Ⅱ 市民の安全と安心のために、中国電力に求めるべき追加調査項目

島根原子力発電所敷地・敷地周辺の地質・地質構造及び基準地震動に関する論点整理

平成21年1月22日 原子力安全委員会事務局

1943年鳥取地震と活断層の関係

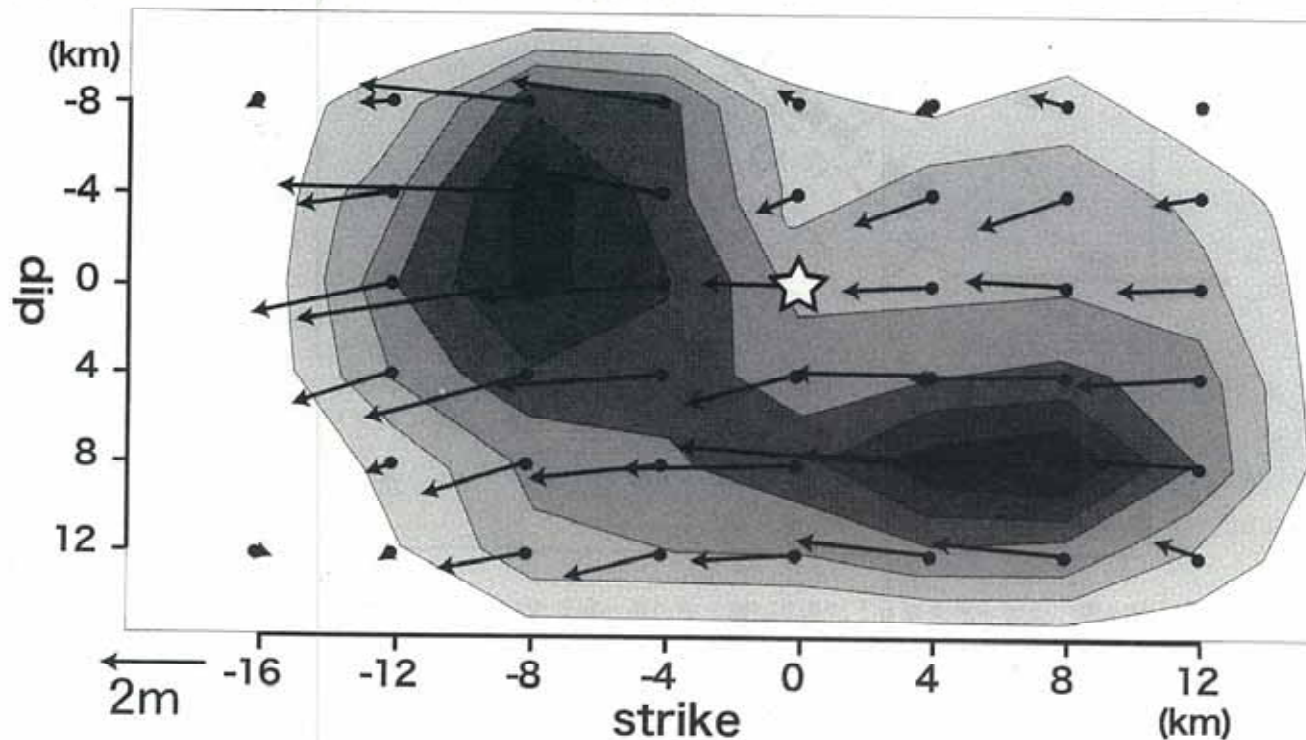
1. 地震規模と、地震断層の規模が一致しない.

2. これまで知られている地震断層と震源位置・形状から、鳥取市の大きな被害を説明することは困難.

Directivity効果を考えると、震源から鳥取市に向かって断層破壊伝播が起こった可能性があり、これを説明する活断層の存在が予測される.

3. 地震後の水準点変動や三角点移動の大きな変位は、地震断層より東の地域まで広がっている.

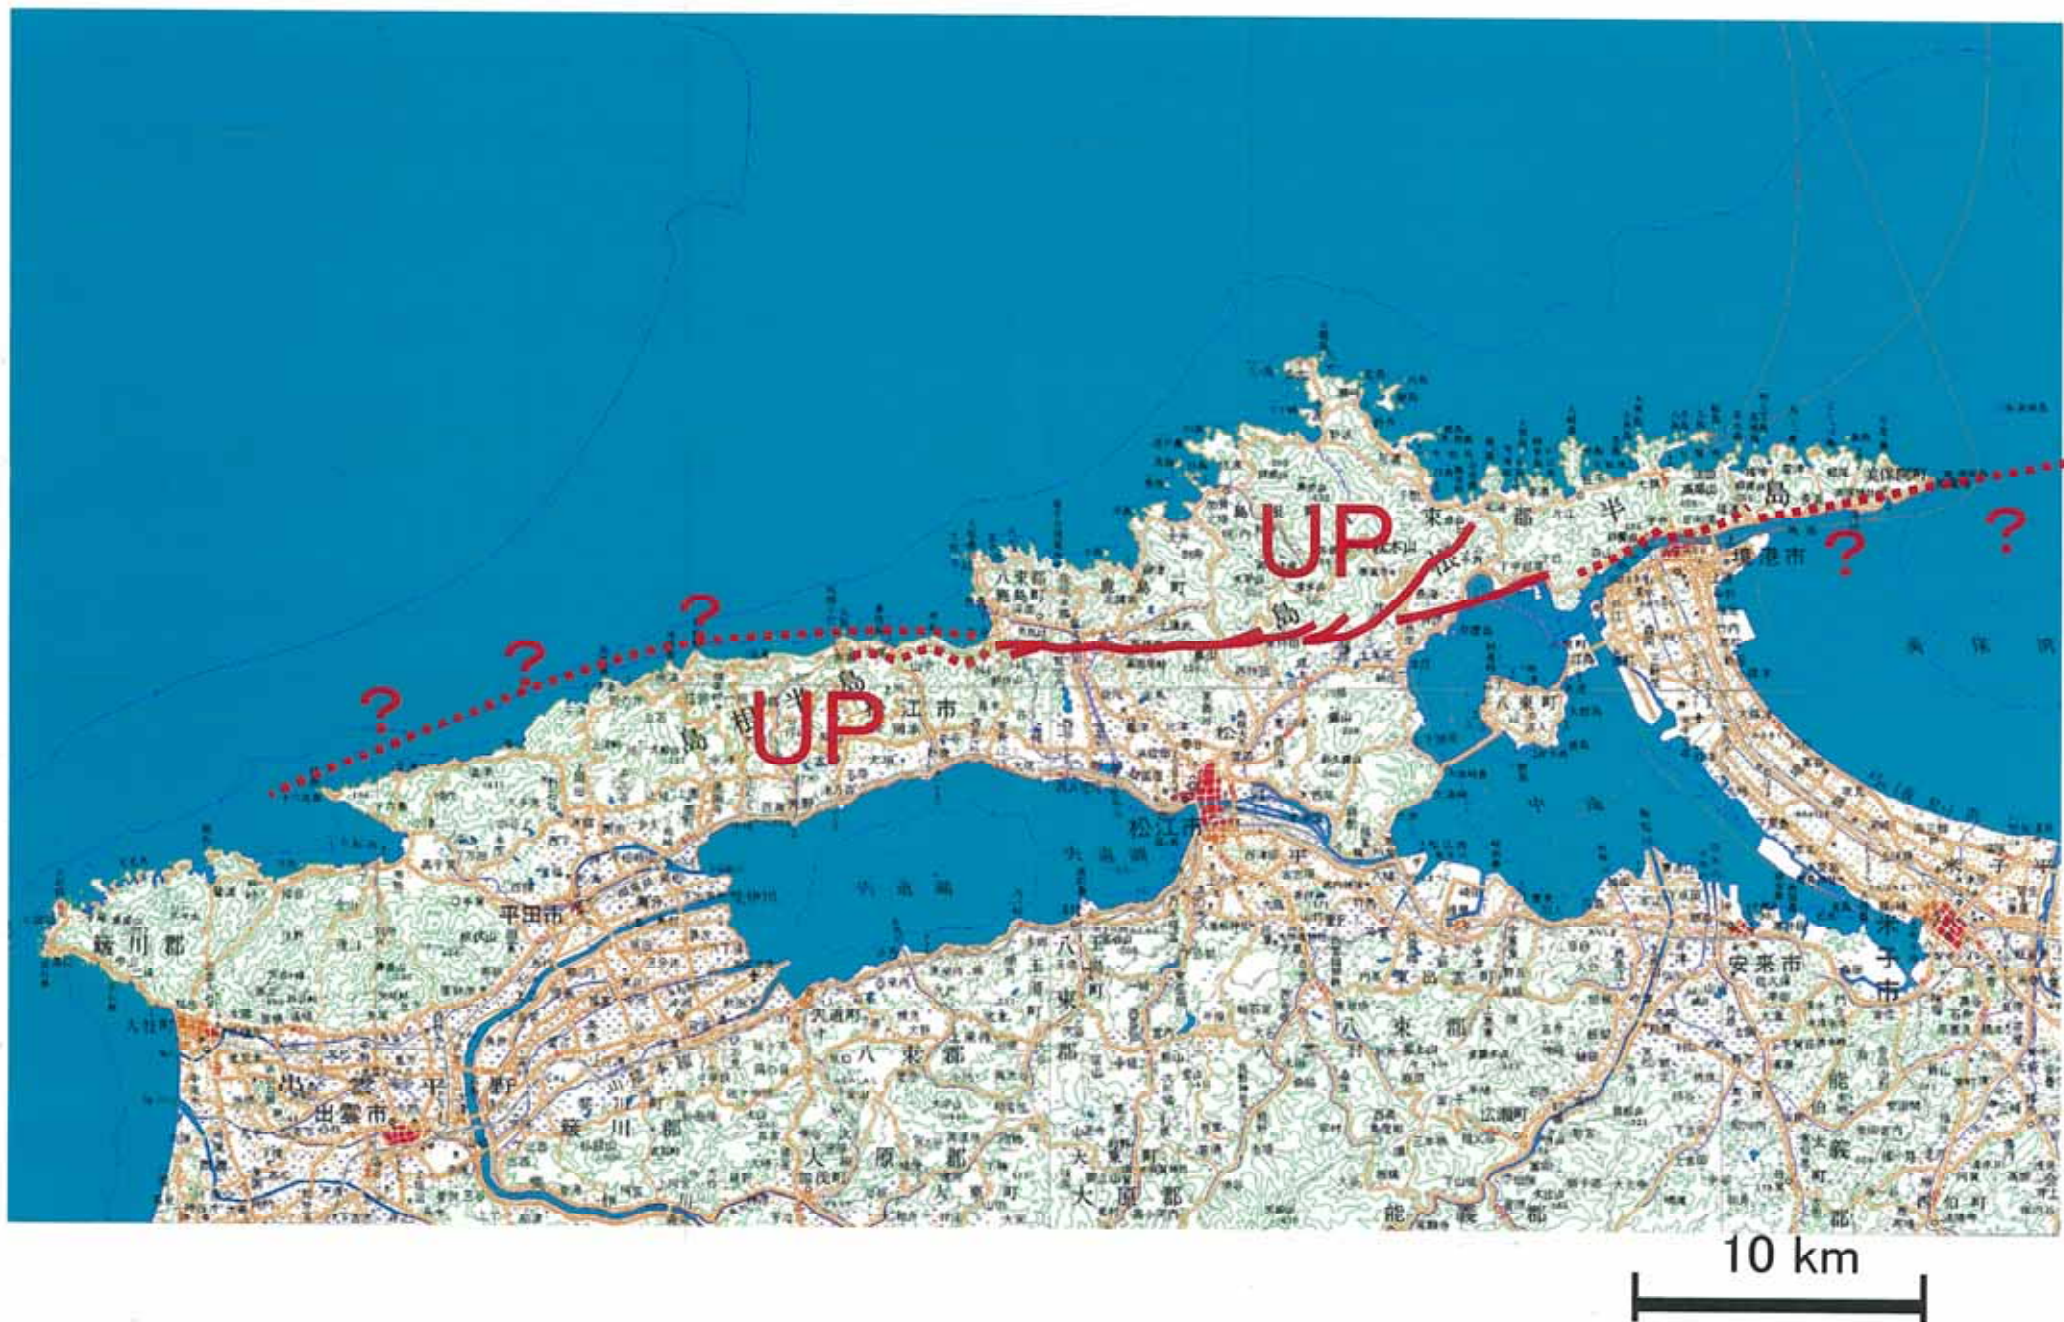
1. 東部の末端の確認

- ・推定活断層のうちの数カ所でトレンチ調査
推定活断層の存否確認と活動歴の調査

2. 西部の末端の確認

- ・古浦地区の活断層のトレンチ調査
活断層の活動歴の調査
- ・古浦湾の海底の斜めボーリングを含む群列ボーリング調査
海底活断層の存在の確認と活動履歴調査
- ・十六島鼻沖の詳細な海底音波探査
鹿島断層の西方延長部の確認

3. 原発沖の海底活断層確認

- ・音波探査などによる詳細な調査
中国電力が活断層としたFIII・FIV、FVが、**活断層であるか否かの確認**

鹿島断層が長大な一括活動型の活断層であることを否定する 十分な証拠は揃っていない

市民の安全と安心のために、
追加調査を求め
活断層の長を慎重に評価する必要がある。
